1.1 CONCEPTO TÉCNICO No.	**CT-7281**
1.2 ÁREA:	Análisis y Mitigación de Riesgos
1.3 COORDINACIÓN:	Estudios y Conceptos Técnicos
1.4 REFERENCIA CRUZADA RADICADO FOPAE:	2014ER371
1.5 RESPUESTA OFICIAL No.	RO-68410

2.1 SOLICITANTE:	Curaduría Urbana No. 4
2.2 PROYECTO:	Vivienda
2.3 LOCALIDAD:	18. Rafael Uribe Uribe
2.4 UPZ:	54. Marruecos
2.5 BARRIO O SECTOR CATASTRAL:	Barrio Catastral Los Molinos
2.6 DIRECCIÓN:	Carrera 5 Bis A No 48 G - 09 Sur (**)
2.7 CHIP:	AAA0166CYYN (*)
2.8 MANZANA CATASTRAL:	62
2.9 PREDIO CATASTRAL:	27
2.10 ÁREA (Ha):	0,0072 (*)
2.11 FECHA DE VISITA: **FECHA DE EMISIÓN:**	Enero 24 de 2014 Febrero 28 de 2014

Figura 1. *Localización general del proyecto ubicado en la Carrera 5 Bis A Este No 48 G - 09 Sur, Barrio Príncipe Bochica de la Localidad Rafael Uribe Uribe, en el Plano Normativo de Amenaza por Remoción en Masa del POT (Decreto 364 de 2013), el cual se encuentra en amenaza MEDIA.*

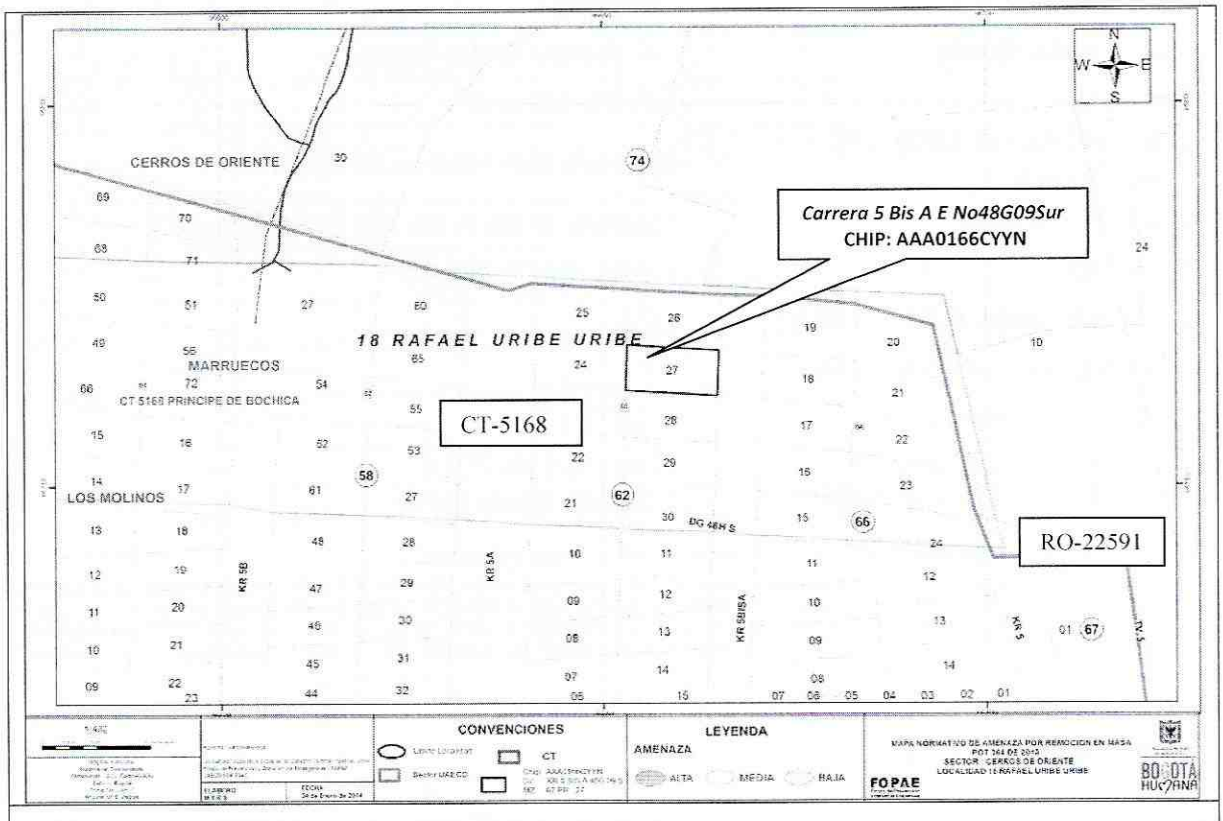
Conforme con el plano normativo de "Amenaza por Remoción en Masa" del Plan de Ordenamiento Territorial de Bogotá – POT, el sector del proyecto ubicado en la Carrera 5 Bis A No 48 G - 09 Sur del Barrio Catastral Los Molinos, la Localidad Rafael Uribe Uribe; se encuentra en una zona de **AMENAZA MEDIA** por procesos de remoción en masa (Figura 1).
